福島第一原子力発電所 特定原子力施設に係る実施計画変更比較表（Ⅱ.2.5 汚染水処理設備等）

変更前	変更後	変更理由
<p>2.5 汚染水処理設備等 (中略)</p> <p>2.5.2 基本仕様 2.5.2.1 主要仕様 2.5.2.1.1 汚染水処理設備, 貯留設備 (タンク等) 及び関連設備 (移送配管, 移送ポンプ等)</p> <p>(中略)</p> <p>(46)多核種処理水貯槽^{※1,3} 合計容量 (公称) 1,122,301m³ (必要に応じて増設) 基 数 797基 (必要に応じて増設) 容量 (単基) 700m³, 1,000m³, 1,060m³, 1,140m³, 1,160m³, 1,200m³, 1,220m³, 1,235m³, 1,330m³, 1,356m³, 2,400m³, 2,900m³/基^{※2} 材 料 SS400, SM400A, SM400B, SM400C, SM490A, SM490C 板厚 (側板) 12mm (700m³, 1,000m³, 1,160m³, 1,200m³, 1,220m³, 1,235m³, 1,330m³, 1,356m³), 18.8mm (2,400m³), 15mm (1,000m³, 1,060m³, 1,140m³, 1,330m³, 2,900m³), 16mm (700m³)</p> <p>※1 公称容量であり, 運用上の容量は公称容量とは異なる。 ※2 運用上の容量は, 水位計 100%までの容量とする。 ※3 今後増設するタンク (J 6, K 1北, K 2, K 1南, H 1, J 7, J 4 (1,160m³), H 1東, J 8, K 3, J 9, K 4, H 2, H 4北, H 4南, G 1南, H 5, H 6 (I), B, B南, H 3, H 6 (II), G 6, G 1, G 4南エリア) は, 公称容量を運用水位上限とする。</p> <p>(中略)</p> <p>(60)Sr 処理水貯槽^{※1,3} 合計容量 (公称) 55,596m³ (必要に応じて増設) 基 数 50基 (必要に応じて増設) 容量 (単基) 1,057m³以上, 1,160m³以上, 1,200m³以上/基^{※2} 材 料 SS400, SM400A, SM400C 板厚 (側板) 15mm (1,057m³), 12mm (1,160m³), 12mm (1,200m³)</p> <p>※1 公称容量であり, 運用上の容量は公称容量とは異なる。 ※2 運用上の容量は, 水位計 100%までの容量とする。 ※3 今後増設するタンク (J 6, K 1北, K 2, K 1南, H 1, J 7, J 4 (1,160m³), H 1東, J 8

図-4 配管概略図 (10/12)

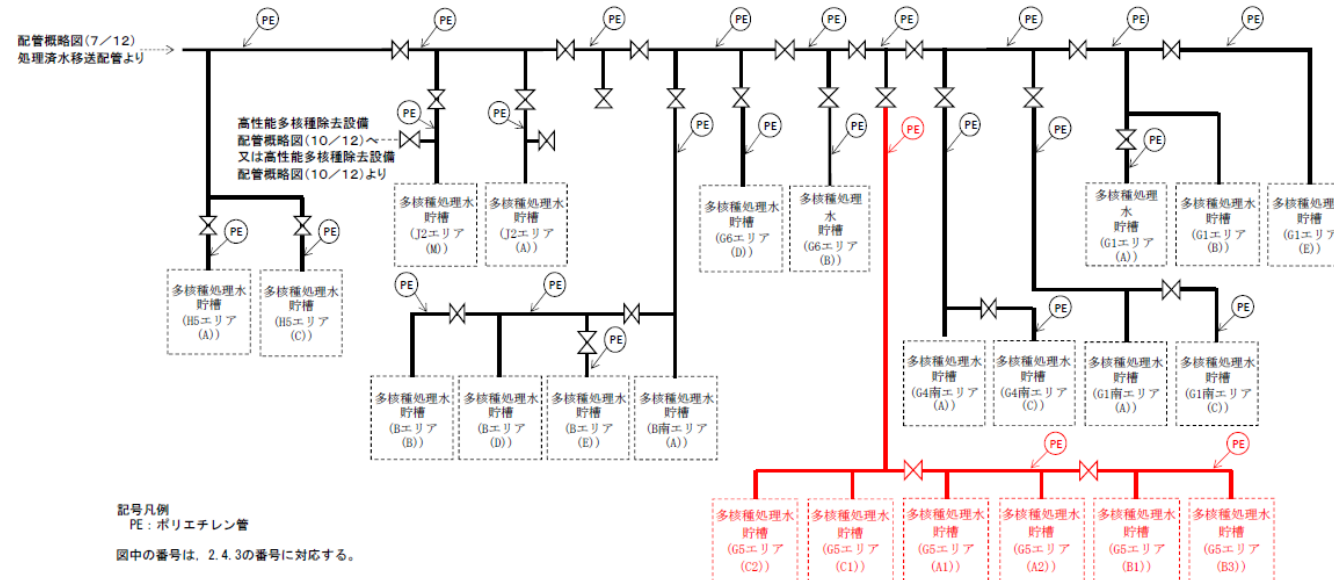
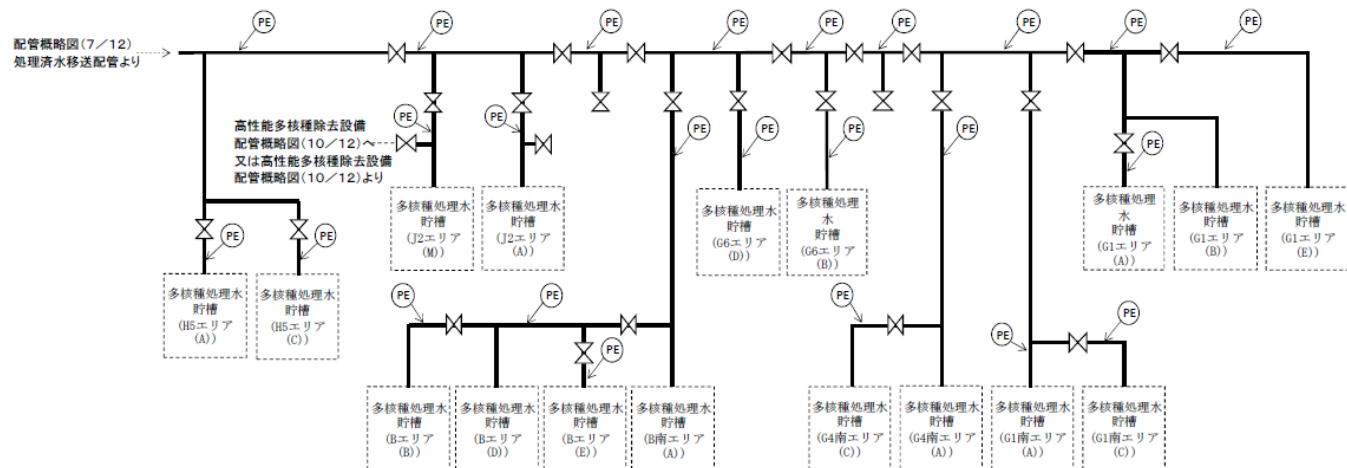
G5エリアタンク設置に伴う記載の変更

Ⅱ-2-36-添 1-4

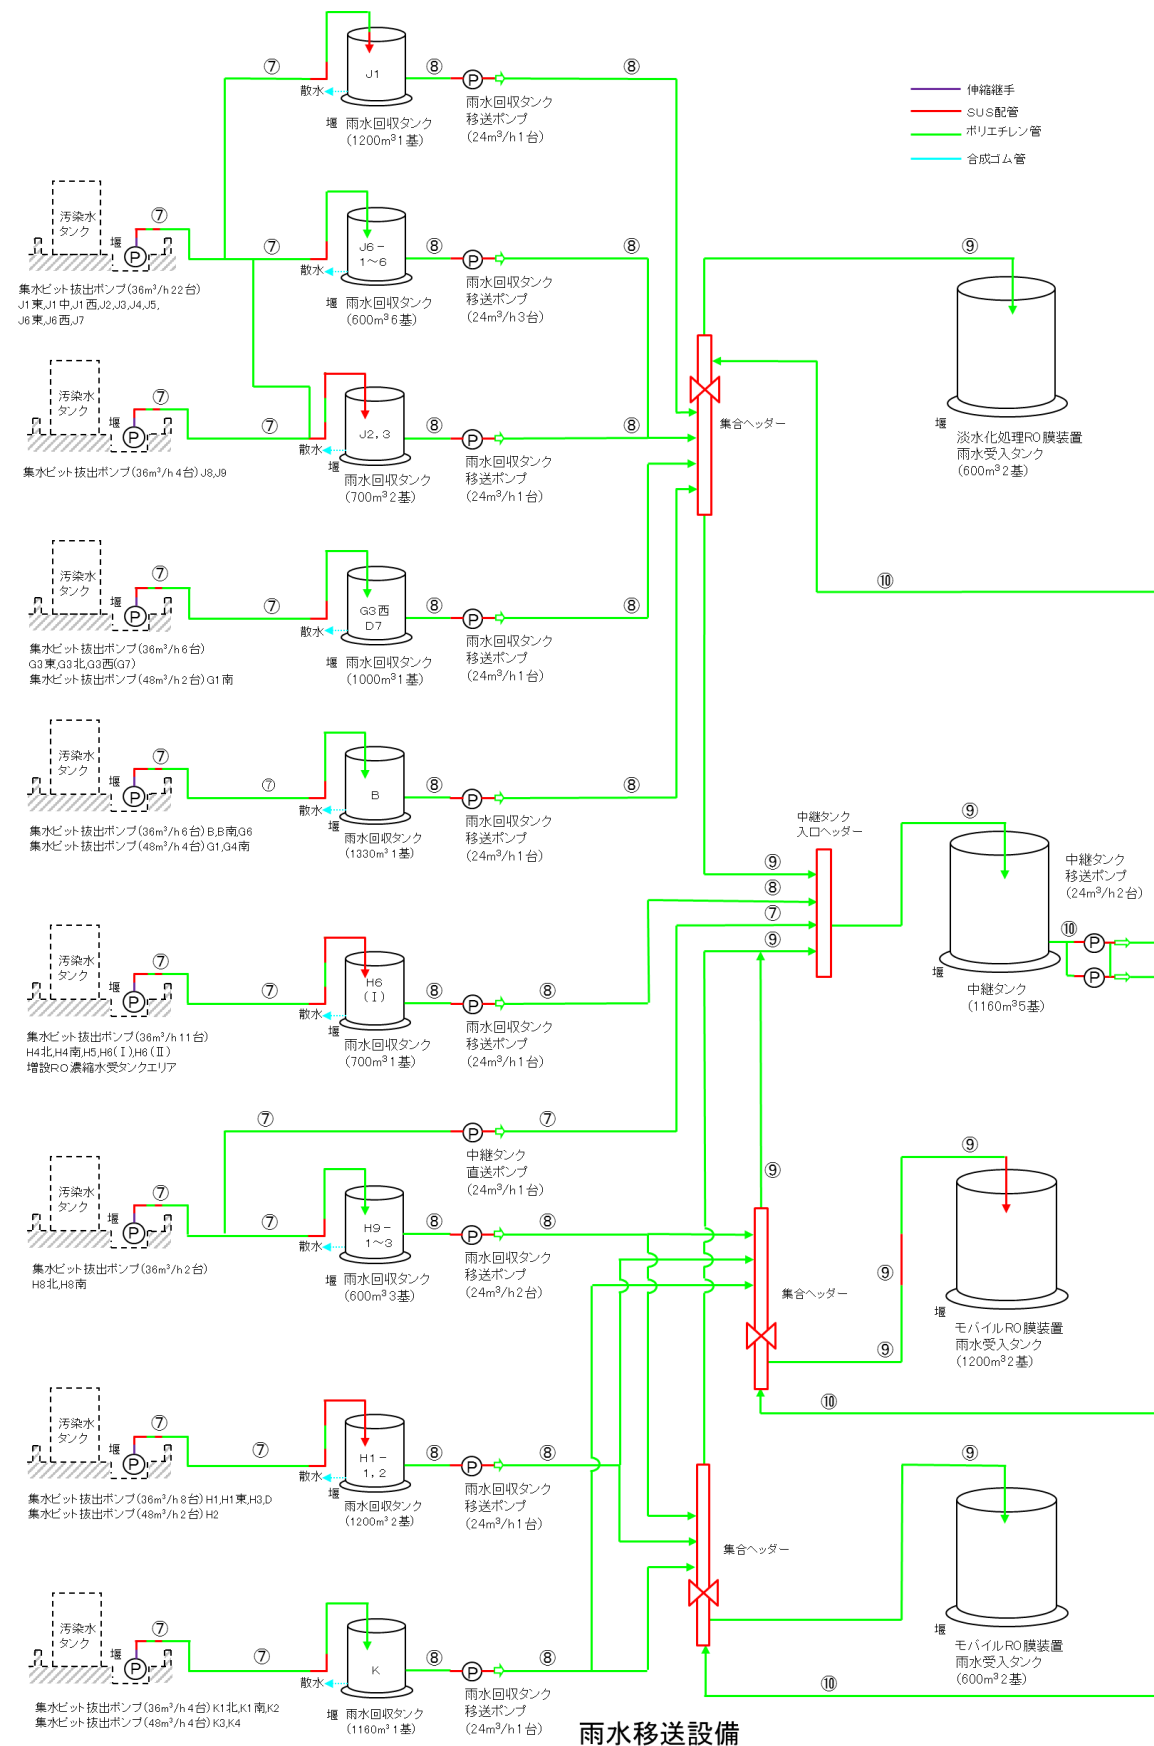
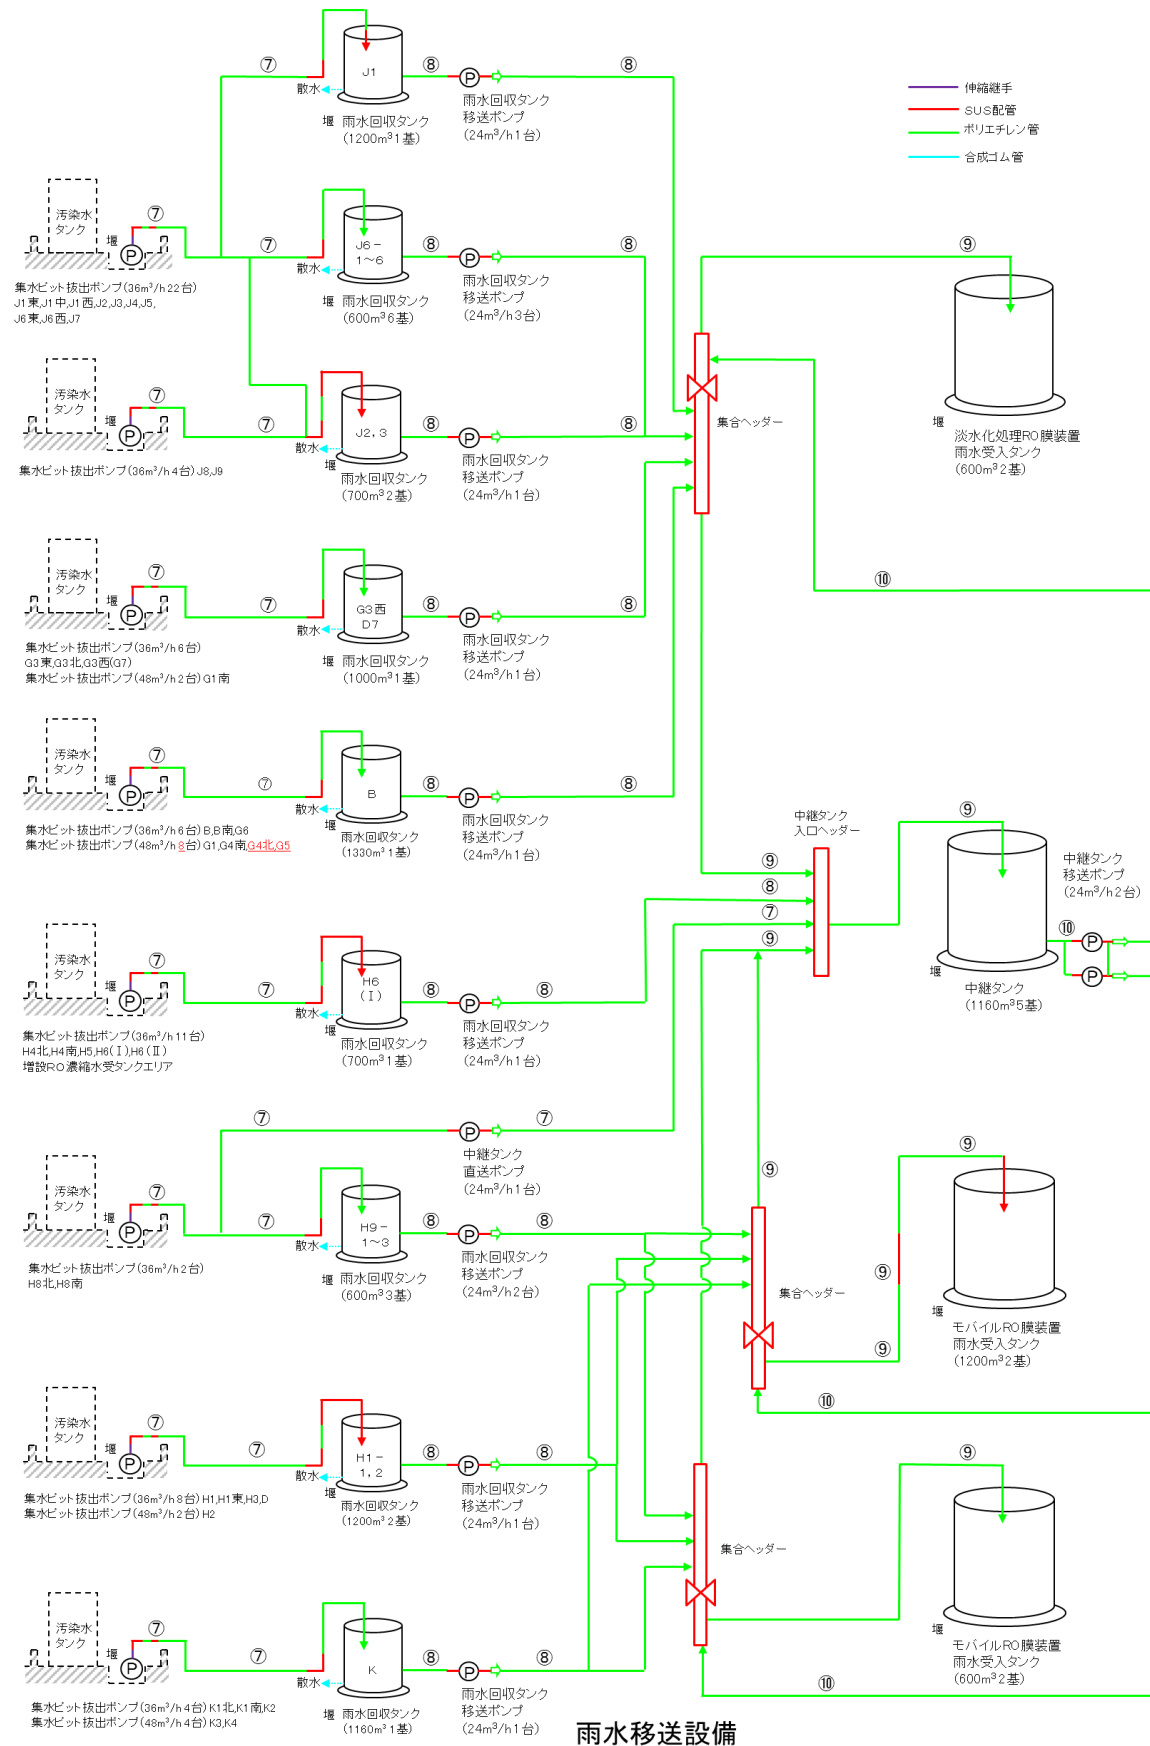
G4北、G5エリア
への設備新設に伴
う記載の変更

雨水処理設備等概略配置図 (全体)

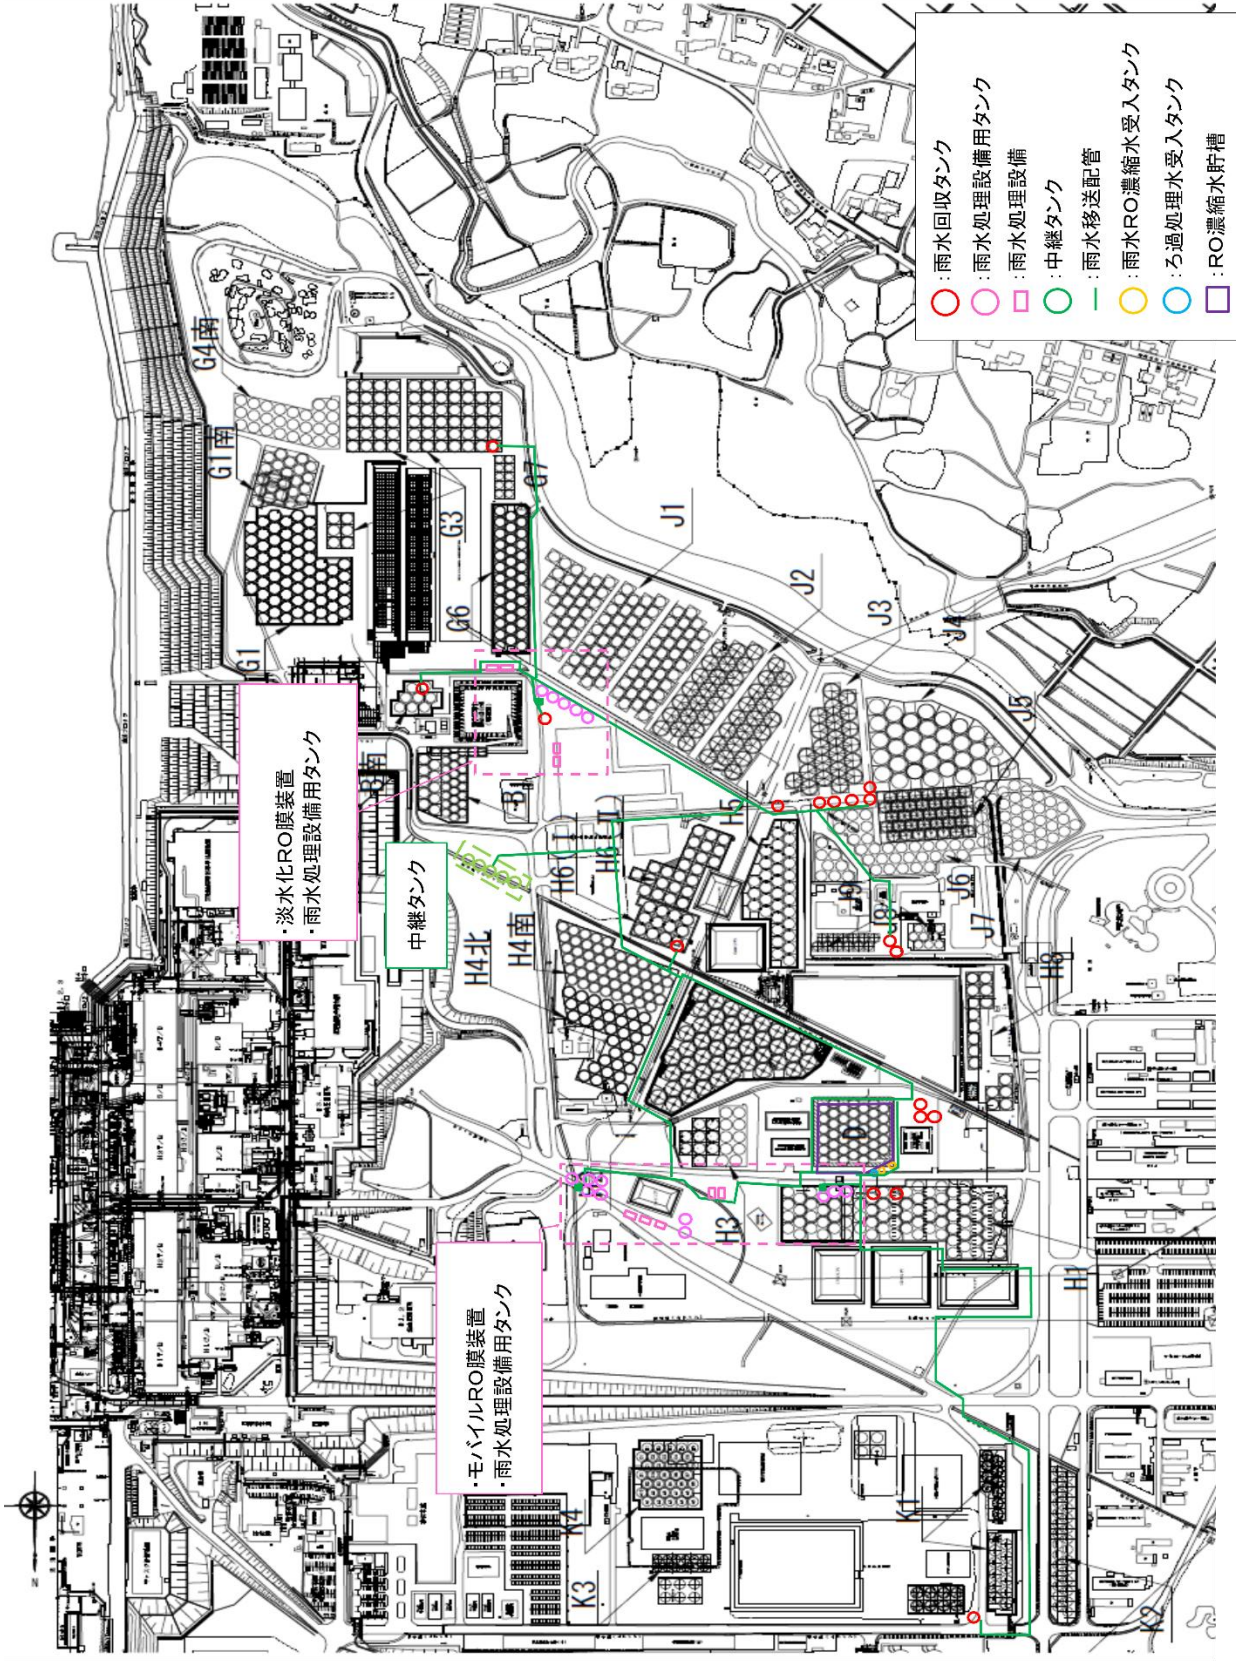
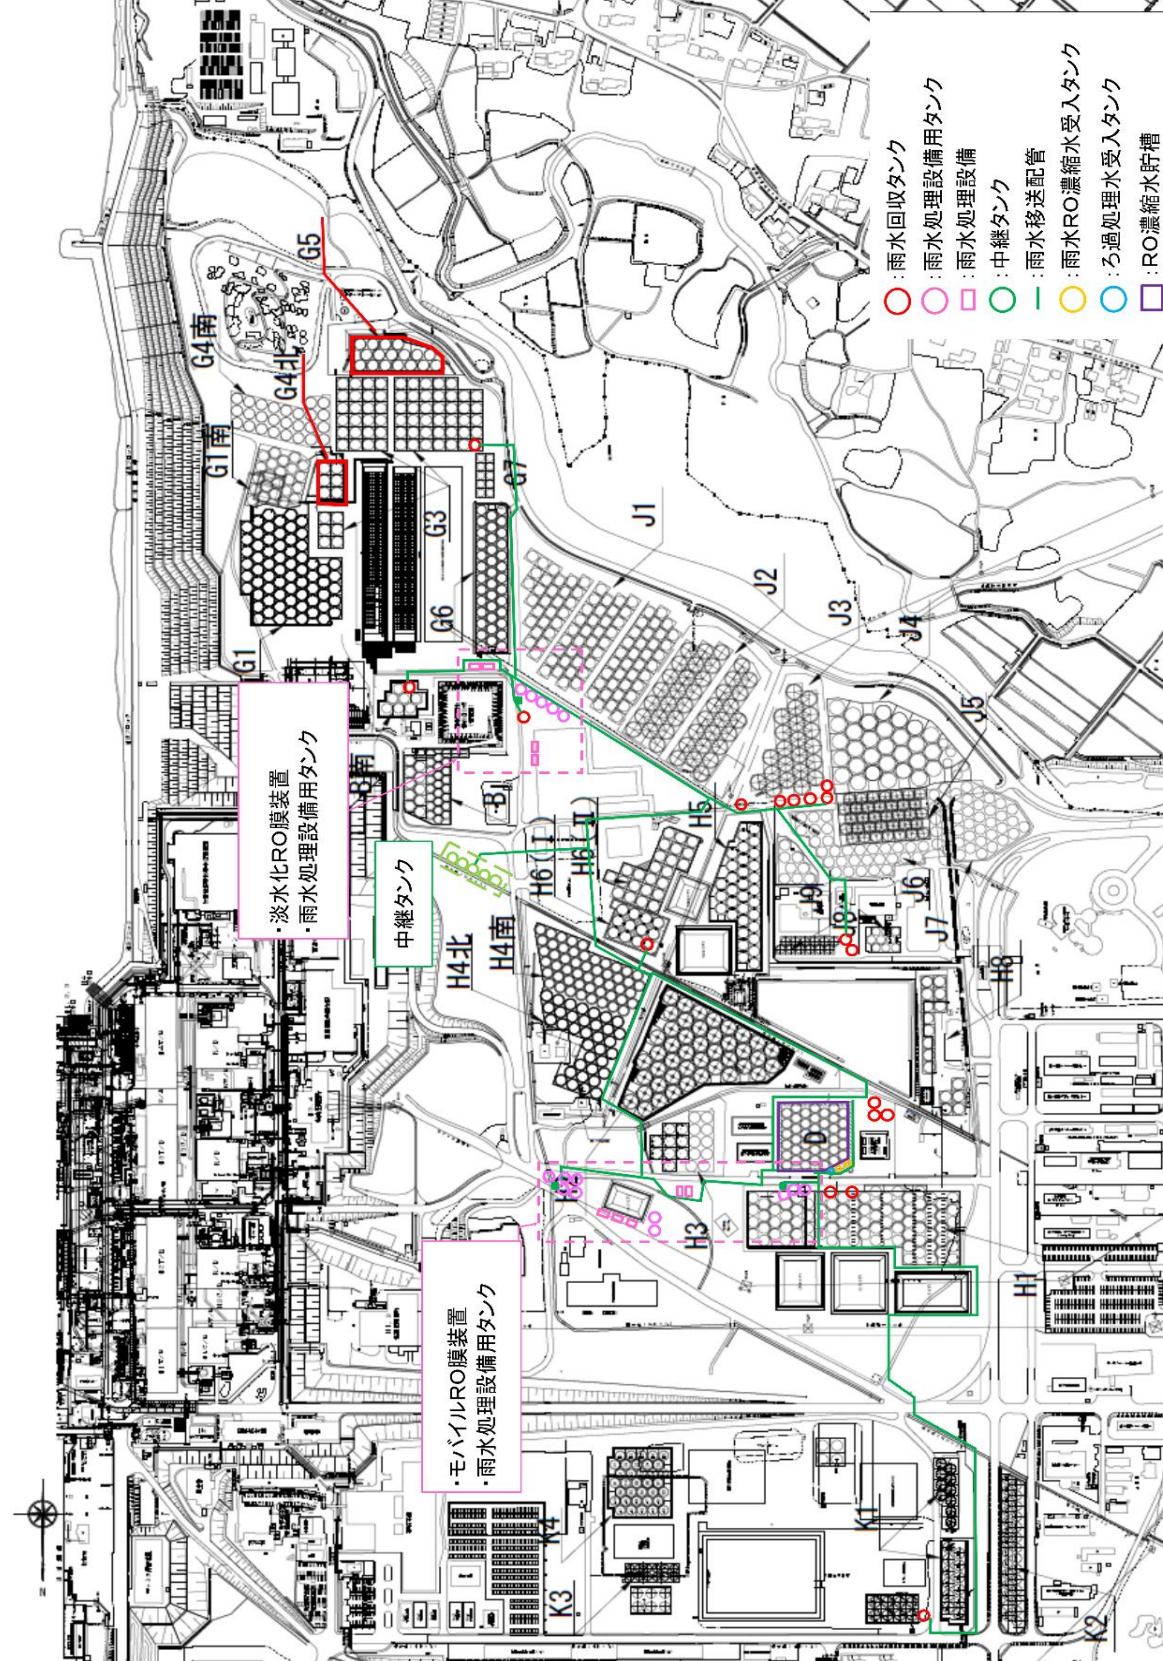
G4北, G5エリア
タンク新設に伴う記
載の変更
